一、本指引维修情况说明：

二、本指引配件编码及使用机型说明：

1、2013199SH057 售后通用板组件 (GC 系列冷暖机专用) 适用于 KFR-35GW/DY-GC (R1) 和 KFR-35GW/DY-GC (E1+)；如该售后通用板使用到其他 23/26/32/35 GC 22 款系列机型上，则需根据下表对原基准板上的 E 方（位置号为 IC5）进行对应更换：**【注意：更换 E 方的时候要保持 E 方缺口方向与 E 方插座缺口方向要完全一致】**

(1) 2013199SH057 售后通用板组件外观照片及 IC5 位置说明：

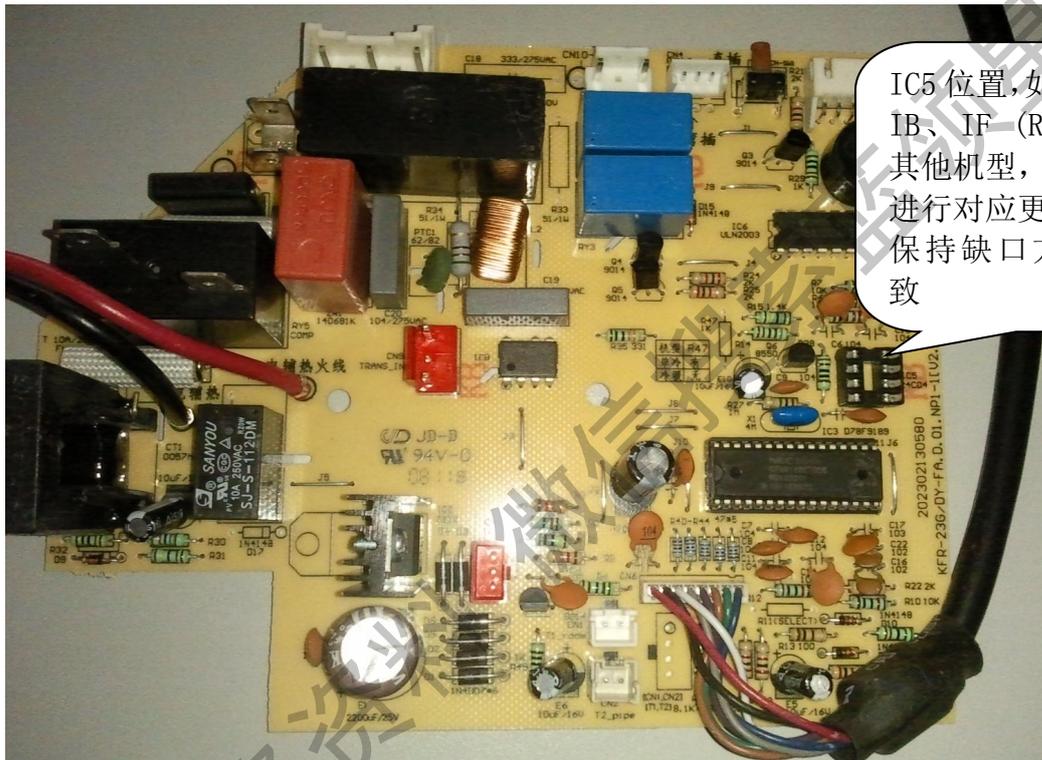
IC5 位置，如维修 35GC (R1) / (E1+) 外其他机型，需对此 E 方进行对应更换，注意要保持缺口方向保持一致
